Datum	12/12/2018
Dokumentennr.	SUPAIR_2018/12/002
Seite	1 / 2

SICHERHEITSMITTEILUNG

THEMA : ACRO BASE

Rückenverstellung Gurtband Beschädigung

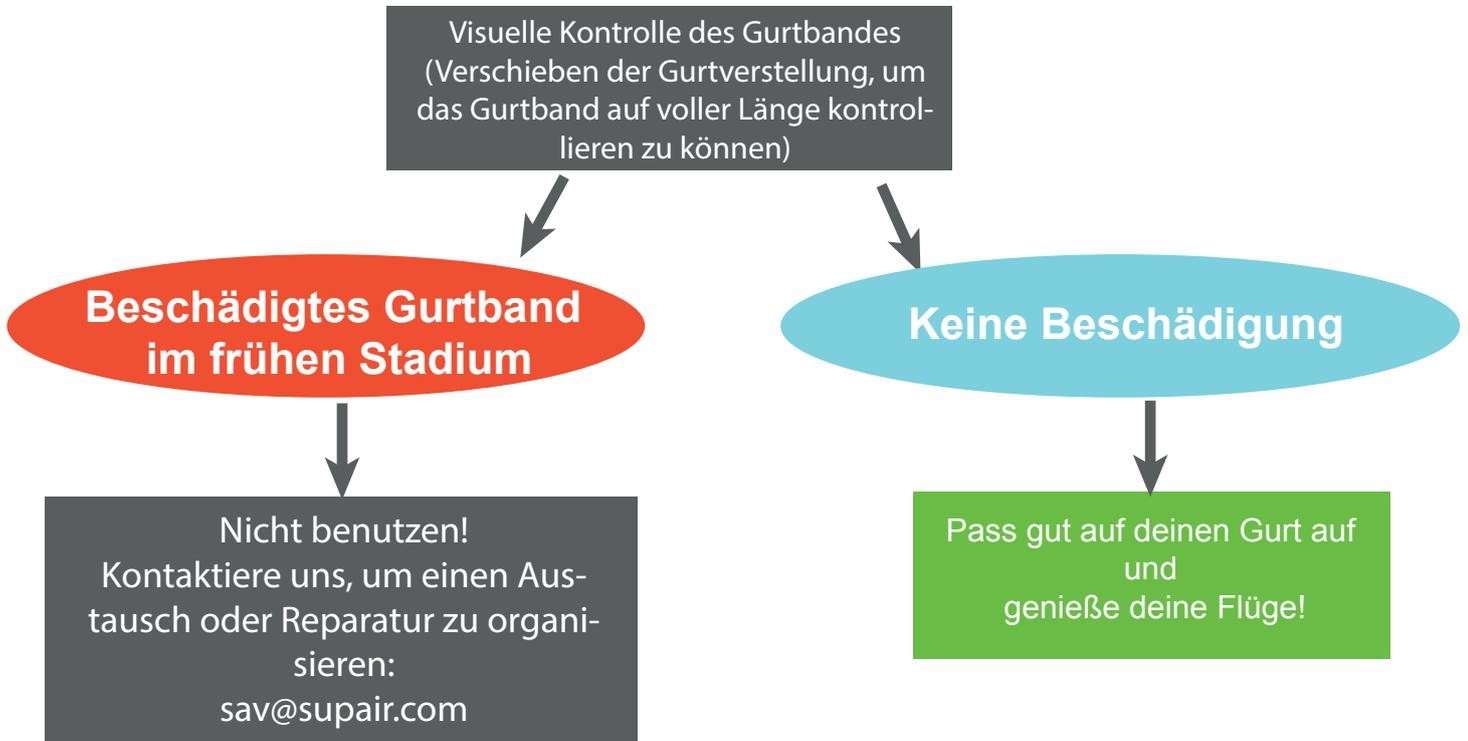
Es ist möglich, dass die Gurtschnalle in der Rückenverstellung das durchlaufende Gurtband beschädigt.

Die obere Neigungsverstellung am Rücken kann durch die Metallschnalle beschädigt werden. Bis hin zur vollständigen Durchtrennung.

Dieses Gurtband betrifft nicht die tragende Struktur des Gurtes, jedoch führt sie zum unerwünschten Abkippen und mangelnder Unterstützung des Piloten im Rückenbereich.

Unerwünschtes Abkippen ist die Folge.

Dadurch hat der Pilot mangelnde Kontrolle in gewissen Flugphasen.

FRIST : Die Kontrolle muss **SOFORT** erfolgen.
